HOOFDGROEP	GROEP	NO.
8	84	6
DATUM Januari 1985		
BETR.

Vastzetten achterrauit

740, 760

Nieuwe clips voor de achterrauit

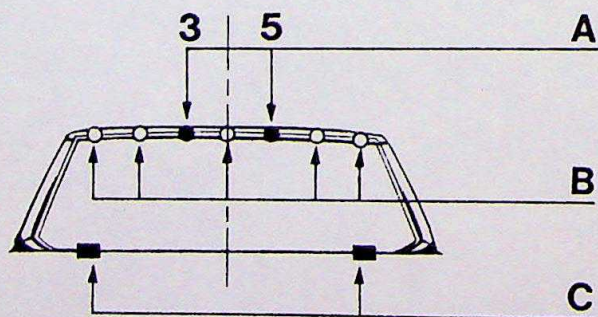
A = bovenste bevestigingsclips
B = clips voor de sierlijst
C = onderste bevestigingsclips

Het vasthouden van de achterrauit is in de productie verbeterd. De wijziging die betrekking heeft op auto's met **ingang van chassisnummer 98346**, houdt in, dat 4 nieuwe **bevestigingsclips**, O/N 1 369 351-0, aan de onderkant van de ruit en 2 stuks, O/N 1 369 104-3, aan de onderkant ingevoerd zijn. In totaal zijn er nu 9 stuks clips aan de bovenkant van de ruit tegen vroeger 7 stuks, waarvan 5 stuks de sierlijst vasthouden.

De bovenste bevestigingsclips worden van de T-stijl losgemaakt door hen eerst iets zijdelings te verschuiven.

Vervang, in geval van vasthoudproblemen bij oudere auto's met roestvast stalen sierlijsten, d.w.z. **chassisnummer 49054-98345**, clips nr. 3 en 5 aan de bovenkant van de ruit door de **nieuwe bevestigingsclips**, O/N 1 369 351-0, en breng 2 st clips, O/N 1 369 104-3, aan de onderkant van de ruit aan.
